FUERZA AEREA URUGUAYA
SERVICIO DE ABASTECIMIENTO.
DIVISION LICITACIONES.

Compra Directa Ampliada

2378/2023

"Adquisición de balizas para aviación", para la Fuerza Aérea Uruguaya", se recibieron las siguientes consultas:

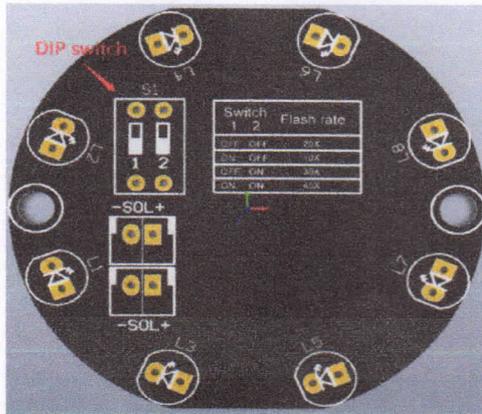
5) El pliego establece que deberá permitir al usuario configurar la luz para quedar en modo fijo, o en modo destello. Para el caso de modo destello, es aceptable que el dispositivo sea configurable entre 10, o 20, ¿o 30 o 45 destellos por minuto? Adjuntamos plano de placa principal para mejor entendimiento

R) Los destellos de preferencia ser regulables de 20 a 60 destellos por minutos.
